# UIT DE SANTOS WERKPLAATS.

## Nieuwe 5-polige trapas stekker voor Pendix motor

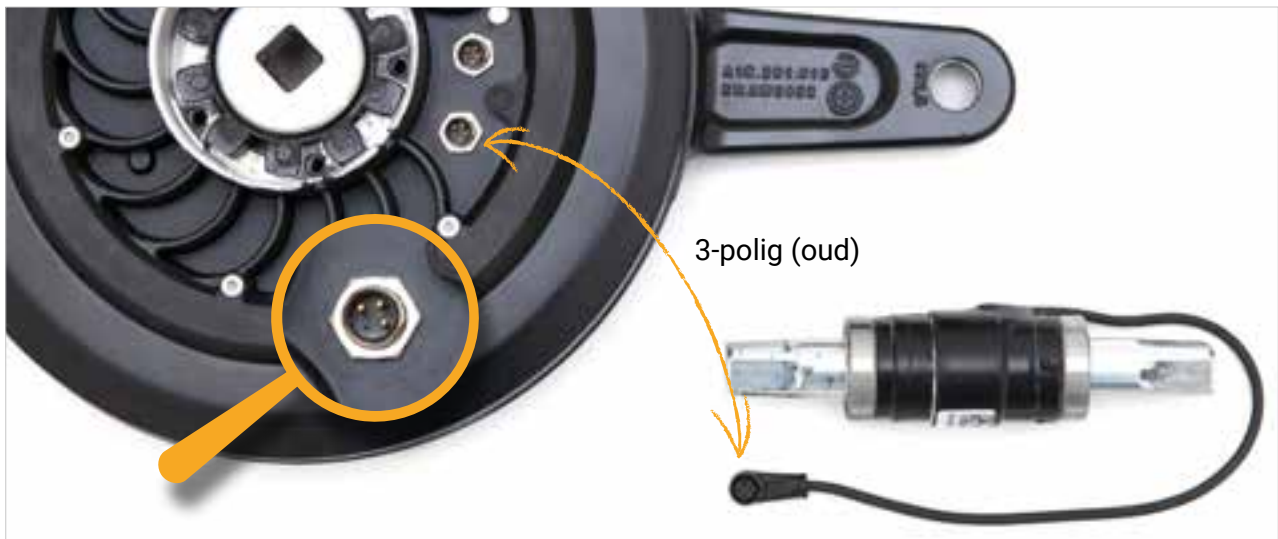
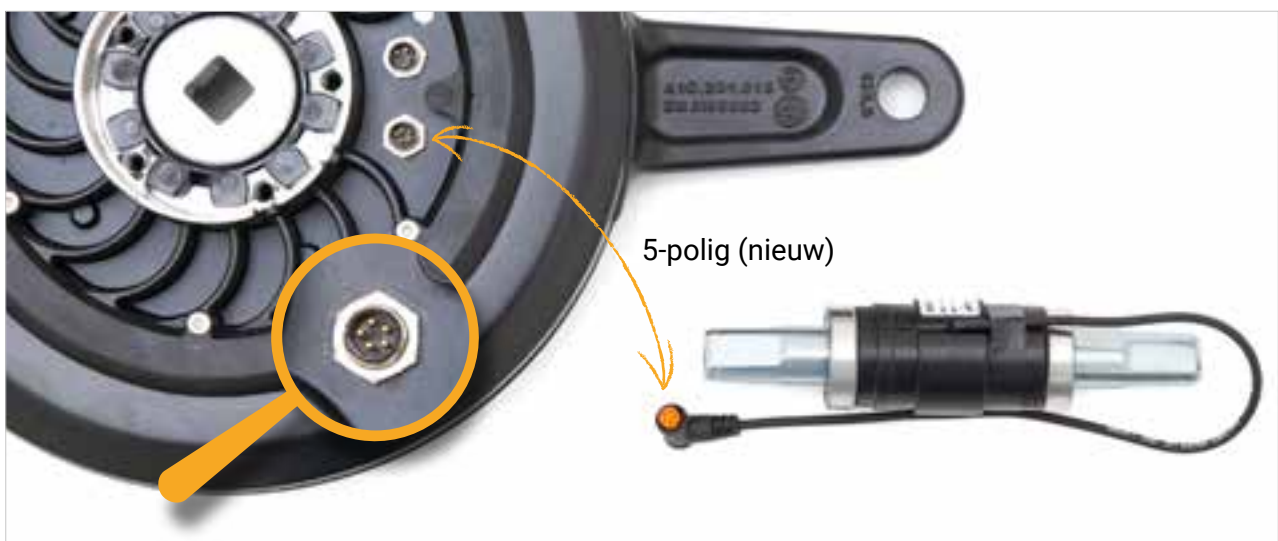
Op de Pendix motor zaten twee 3-polige aansluitingen: één voor de trapas en één voor de snelheidssensor. Pendix heeft nu de aansluiting voor de trapas veranderd van 3-polig naar 5-polig.

- Heeft een klant een nieuwe Pendix motor of een leenmotor nodig? Controleer dan vooraf of hij een 3- of 5-polige trapas stekker heeft. Zo weet je zeker dat het past. Handig weetje: in de Pendix app wordt ook aangegeven of het een 3- of 5-polige stekker is.
- Let bij het aansluiten van de trapas en snelheidssensor goed op wat je waarop aansluit. Het verschil tussen 3- en 5-polig is lastig te zien, zeker als je gewend was dat beide aansluitingen 3-polig waren.
